N.V. Nederlandse Gasunie

Datum
22 februari 2013

Ons kenmerk
PJO-13-00878

Onderwerp
Zienswijze ontwerpbestemmingsplan 'Drentsche Hoofdvaart'

Afbeelding 1. Bovenstaande illustratie geeft de 'veiligheidszone – bedrijven' weer zoals opgenomen in een ander bestemmingsplan.

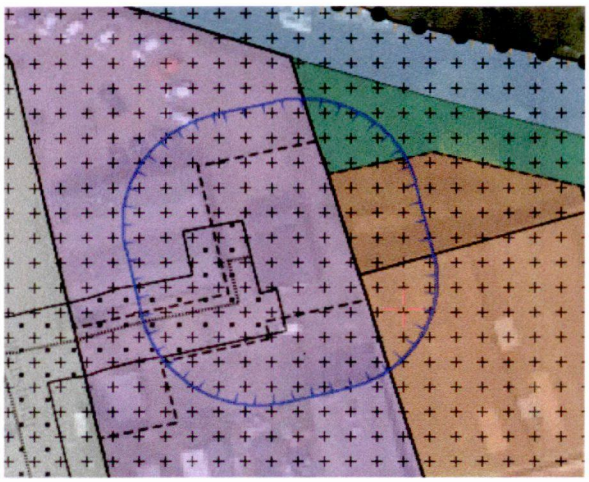
*'Veiligheidszone – bedrijven'*
Om G.O.S. N-366 moet een veiligheidsafstand van 15 meter worden aangehouden ten opzichte van kwetsbare objecten gemeten vanaf het bouwblok waarbinnen G.O.S. N-366 zich bevindt. Wij verzoeken u om op de verbeelding een 'veiligheidszone – bedrijven' om G.O.S. N-366 op te nemen als een contour op een afstand van 15 meter van het bouwblok waarbinnen G.O.S. N-366 zich bevindt. De contour zien wij graag op de verbeelding opgenomen als een rechthoek met afgeronde hoeken (zie afbeelding 1). De zone is bedoeld om zeker te stellen dat er geen ruimtelijke ontwikkelingen plaatsvinden richting het station, waardoor de veiligheidsafstand waar Gasunie aan moet voldoen wordt verkleind.

Afbeelding 2. Dubbelbestemming 'Leiding – Gas'

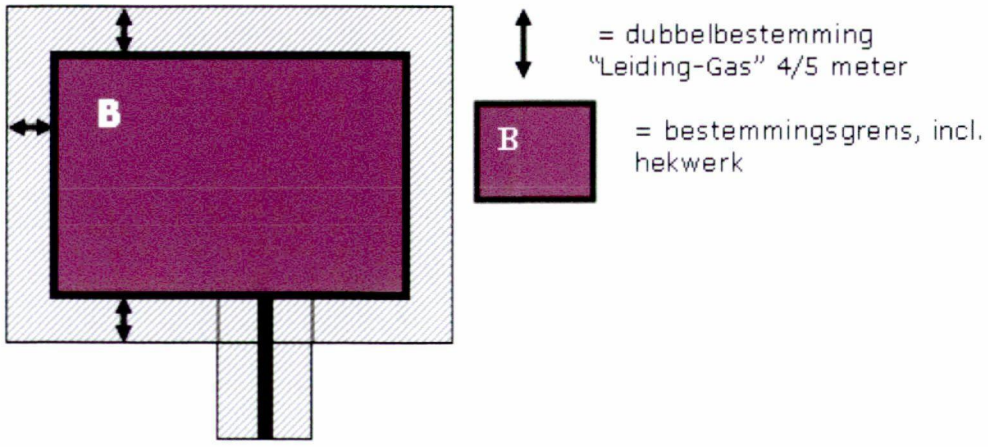
Het beleid van Gasunie is om rondom de bestemming van het G.O.S. een dubbelbestemming 'Leiding – Gas' op te laten nemen. Opname van deze dubbelbestemming biedt Gasunie de ruimte om het station toegankelijk te houden ten behoeve van onderhoud en inspectie van binnen en nabij het hekwerk gelegen leidingen en toebehoren. Daarnaast zorgt deze dubbelbestemming voor de zekerheid van het hebben van een vrije aanrijroute voor onder meer de brandweer en andere hulpverleners. Gelet hierop verzoeken wij u om, ter bescherming van de aanwezige leidingen en het station, bovengenoemde dubbelbestemming met een belemmeringenstrook van 4 meter rondom G.O.S. N-366 op te nemen. Op deze wijze wordt tegelijkertijd de minimale veiligheidsafstand (uit het Activiteitenbesluit) voor beperkt kwetsbare objecten van 4 meter gewaarborgd. Ter verduidelijking verwijzen wij u naar afbeelding 2.

## BIJLAGE I: locatie gasontvangstation N-366

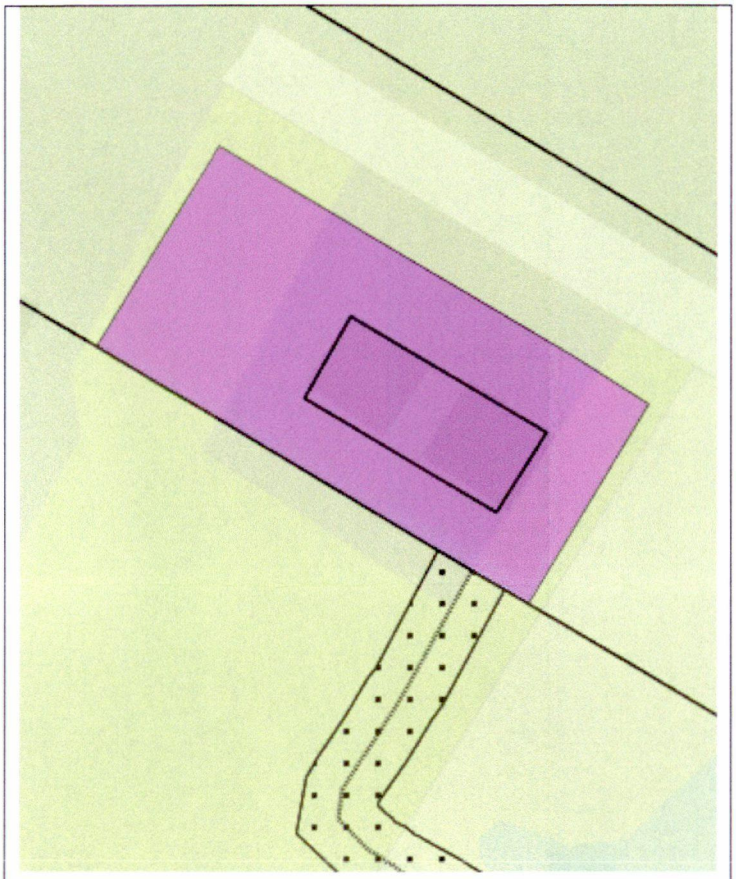
*Gasontvangstation N-366*
Binnen onderhavig plangebied is gasontvangstation N-366 (G.O.S. N-366) gelegen en heeft de bestemming 'bedrijf – gasontvangstation'. Wij verzoeken u met betrekking tot dit gasontvangstation om de volgende wijzigingen binnen onderhavig plan door te voeren. In bijlage I is de locatie van G.O.S. N-366 opgenomen.
